DETERMINAZIONE DEL DIRIGENTE SERVIZIO VIA/VINCA 22 ottobre 2024, n. 623

ID VIP 8305] - Parco fotovoltaico "Ordon" di potenza elettrica complessiva pari a 63,62 MW, da realizzare nel Comune di Ordon (FG), Foggia e Ascoli Satriano (FG).

Proponente: X-Elio Italia 4 S.r.l.

ANAGRAFICA	
ID:	8305
Intervento:	Progetto di un impianto Agrovoltaico, denominato "Ordonà", della potenza di 63,62 MW e delle relative opere di connessione alla RTN, da realizzarsi nel territorio dei comuni di Ordonà (FG), Foggia (FG), Ascoli Satriano (FG)
Proponente:	X-Elio Italia 4 S.r.l.
Tipologia:	V.I.A.: <i>D.lgs. 152/2006 -Allegato II comma 2</i>
Comuni:	Foggia, Ordonà, Deliceto (FG)
Layout su IGM e Ortofoto

Figura 4 – Ubicazione dell'impianto rispetto alle aree non idonee ex R.R. 24/2010

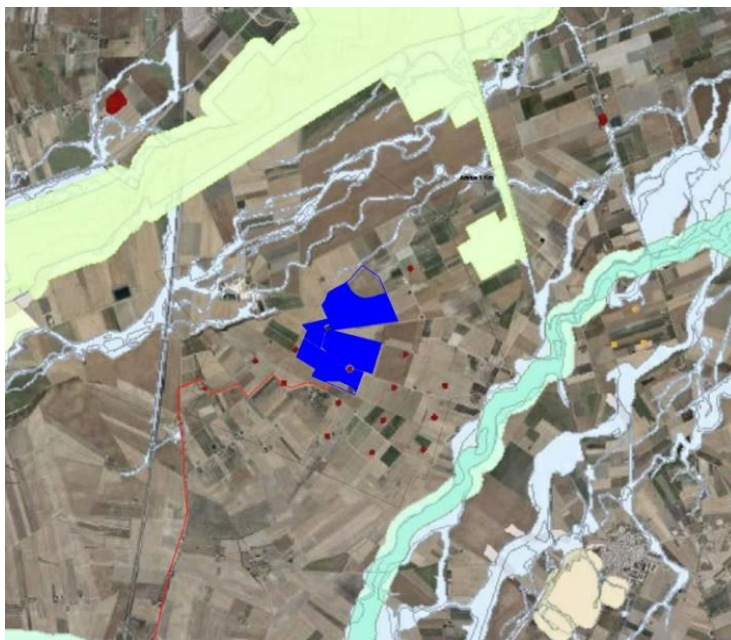
L'area dell'impianto proposto non rientra nelle aree non idonee ai sensi del regolamento regionale n. 24 del 2010. L'elettrodotto di connessione attraversa Segnalazione Carta dei Beni con buffer di 100 metri, Tratturi con buffer di 100 metri, Fiumi Torrenti e corsi d'acqua fino a 150 m, Pericolosità idraulica del PAI Puglia, PUTT/p ATE B, Connessioni. L'area di impianto si trova a circa 2 Km da ZSC IT9110032 – Valle del Cervaro, Bosco Incoronata.
